Reactieformulier Aanbiedingsontwerp Combinatie A1/A28

De Stichting Hoevelaken Bereikbaar & Leefbaar (SHB&L) wil de Combinatie A1/28 feliciteren met het ontwerp voor het nieuwe knooppunt. Wij zijn bijzonder enthousiast dat de bereikbaarheid van Hoevelaken wordt hersteld.

2.3. De doelstelling van 5dB geluidsreductie t.o.v. de huidige geluidsbelasting in Hoevelaken

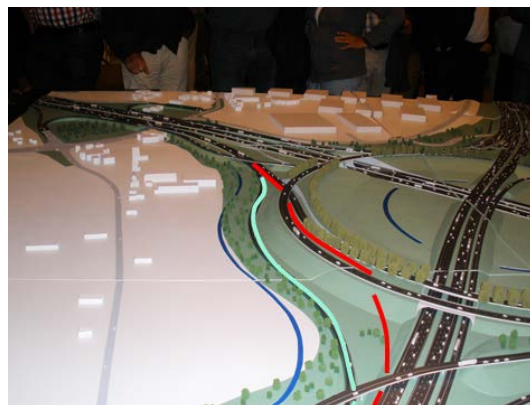
- Het doel van de wens van Gemeente Nijkerk en de SHB&L, voor een geluidsscherm langs de verbindingsweg tussen de oprit Hoevelaken-A1 naar de van Tuylstraat, was om de toekomstige geluidsbelasting **t.o.v. van de huidige belasting te reduceren met 5dB**. (Zie BOK2 RWS#1617819-v25, zaaknummer 31069320 bladzijde 22) **De doelstelling om de geluidsbelasting met 5dB te reduceren is, ons inziens, veel belangrijker dan de hoogte of de plaats van het scherm.**
- De SHB&L verzoekt RWS en de combinatie A1/28 extra na te denken over de verbindingsweg Apeldoorn naar Zwolle: De Gemeente Nijkerk en de SHB&L hadden de wens uitgesproken voor een geluidsscherm langs deze verbindingsweg, maar deze wens was geformuleerd zonder te

weten hoe het ontwerp uiteindelijk zou worden en in de veronderstelling dat een geluidsscherm langs deze verbindingsweg Hoevelaken geluidsbescherming zou geven tegen het verkeer op het gehele knooppunt. Maar nu blijkt dat de verbindingsweg Apeldoorn naar Zwolle op maaiveld ligt terwijl de verbindingswegen Utrecht – Amsterdam en Apeldoorn - Utrecht veel hoger ligt. Dus het geluid van de verbindingswegen Utrecht – Amsterdam en Apeldoorn - Utrecht zal over het geplande geluidsscherm heen gaan en dat geluidsscherm zal daarom maar zeer weinig bescherming voor Hoevelaken geven.

- Op het presentatie sheet over de wensen staat dat de verbindingsweg Apeldoorn-Zwolle verhoogd ligt, maar op de maquette is te zien dat dit niet juist is.

- Ons inziens zijn er diverse mogelijkheden om het probleem op te lossen en een beter geluidsbescherming aan Hoevelaken te geven:
 - Plaats ook een geluidsscherm langs de verbindingsweg Utrecht – Amsterdam (vanaf het viaduct over de A1) op het verhoogde grondlichaam vanaf de viaduct over de A1 tot en met de viaduct over de A28 zodat, samen met het geluidsscherm langs de verbindingsweg Apeldoorn-Zwolle, het doel van de wens (5dB reductie) van Gemeente Nijkerk en de SHB&L wordt gehaald. Of:

- De verbindingsweg Apeldoorn-Zwolle op het hoge grondlichaam plaatsen, direct naast de verbindingsweg Utrecht-Amsterdam, met een geluidsscherm direct ernaast. Of:

- De verbindingsweg Apeldoorn – Zwolle direct de verbindingsweg Apeldoorn – Utrecht bouwen onder de viaduct (Utrecht- Amsterdam) en op de binnenzijde van de kom en de binnenkant van de verhoogde verbindingsweg Utrecht – Amsterdam leggen. Er moet dan een nieuwe of verlengde viaduct komen, maar de verbindingsweg is nu korter en het viaduct van de verbindingsweg Amsterdam – Zwolle is korter. Het geluidsscherm wordt dan geplaatst langs de verbindingsweg Utrecht-Amsterdam.

2.4. Drie viaducten op hoog niveau over A28 zullen veel geluidsbelasting veroorzaken

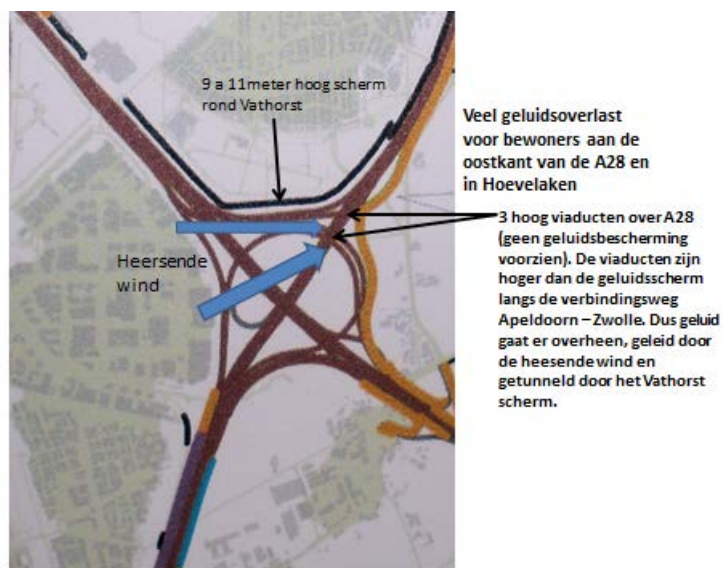
Er zijn 3 verbindingswegen die de A28 op een hoog niveau kruisen (Utrecht – Amsterdam, Apeldoorn – Utrecht, Amsterdam – Zwolle). Er is geen geluidsbescherming voorzien op deze wegen. Door de hoogte van de wegen zullen zij veel geluidsbelasting veroorzaken, versterkt door de overheersende west- zuidwest wind in combinatie met het tunnel- of trompet- effect (veroorzaakt door het 9 à 11 meter hoge scherm langs Vathorst op de westkant van de A28). Dit moet voorkomen worden. Helaas: het effect van de overheersende windrichting en het tunnel- of trompet- effect van het hoge scherm worden niet meegenomen in de wettelijke geluidsberekening maar in de praktijk zijn de effecten duidelijk merkbaar en goed te horen.

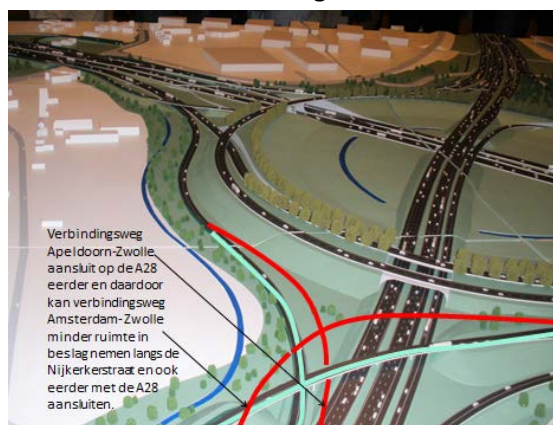
2.5. De verbindingsweg Amsterdam – Zwolle maakt een zeer ruime boog zodat deze nabij de Nijkerkerstraat komt te liggen. Dit kost privé grond(onteigening) van bewoners van de Nijkerkerstraat. De verbindingsweg sluit pas aan met de A28 richting Zwolle voorbij de van Tuylstraat tunnel. Hierdoor moeten ook veel bomen gekapt worden en de geluidsbelasting voor de omwonenden op de Nijkerkerstraat wordt onnodig hoger. Deze boog is, ons inziens, onnodig ruim. Door de verbindingsweg Apeldoorn-Zwolle eerder te verbinden met de A28, neemt de verbindingsweg Amsterdam-Zwolle minder ruimte in langs de Nijkerkerstraat en kan deze ook eerder op de A28 aansluiten. Er ontstaat ook minder geluidsoverlast.

3.1. Knooppunt Hoevelaken: A1 afrit Hoevelaken Zuidzijde

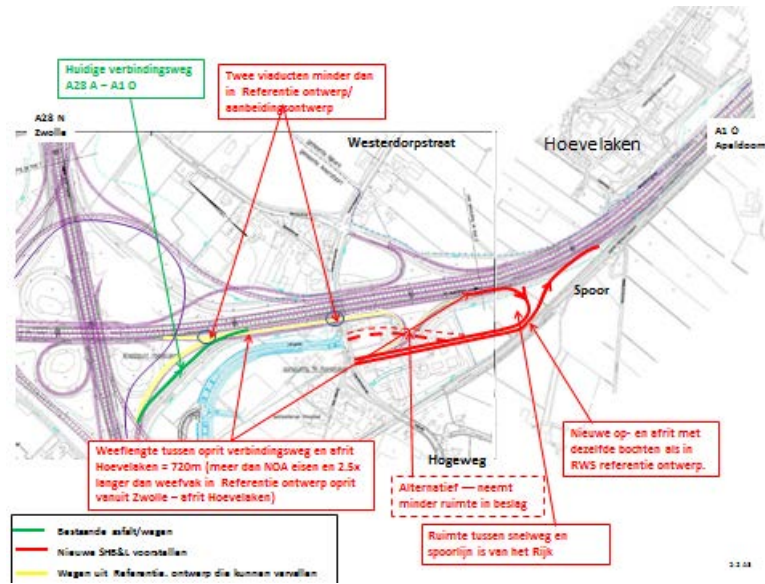
Zoals al eerder door onze Stichting is aangegeven is er op een heel eenvoudige manier een zeer aanzienlijke kostenbesparing te realiseren door de huidige A1 af- en oprit bij Hoevelaken (zuidzijde) zo'n 300 meter oostwaarts te verplaatsen. Dit zal bovendien bijdragen aan het verminderen van de complexiteit van de verkeersstromen en de daaraan gekoppelde bewegwijzering op het toekomstige Knooppunt.

In de door de Combinatie gepresenteerde informatie is aangegeven dat het bovengenoemde voorstel niet mogelijk is omdat het buiten de contourlijn valt. Echter, de contourlijn is op deze plaats in onze optiek zonder problemen te verleggen:

- De betreffende gronden zijn al in het bezit van de overheid (RWS)
- De ligging is in de driehoek tussen de A1, de spoorlijn Amersfoort/Apeldoorn en de Amersfoortseweg, dus ook ten aanzien van milieu aspecten is er naar onze mening geen enkel bezwaar tegen het verleggen daarvan

- Door het verleggen van de op- en afrit met zo'n 300 meter is er voldoende ruimte voor het verkeer A1 West/Hoevelaken om veilig te kunnen weven met het verkeer A28 Zuid/A1 Oost (Utrecht/Apeldoorn)

- De huidige verbindingsweg A28 Zuid/A1 Oost (Utrecht/Apeldoorn) hoeft niet te worden aangepast
- De nieuwe "parallelweg", die daarnaast is geprojecteerd voor verkeer A28 Zuid/Hoevelaken ,waar het verkeer A1 West/Hoevelaken op invoegt, kan komen te vervallen

- De viaduct, dat nu is voorzien om het A1 West/Hoevelaken verkeer onder de afrit A28 Zuid/A1 Oost (Utrecht/Apeldoorn) te verwerken, kan vervallen
- De viaduct over de Amersfoortsestraat hoeft aan de zuidzijde niet, of in ieder geval minder, te worden verbreed
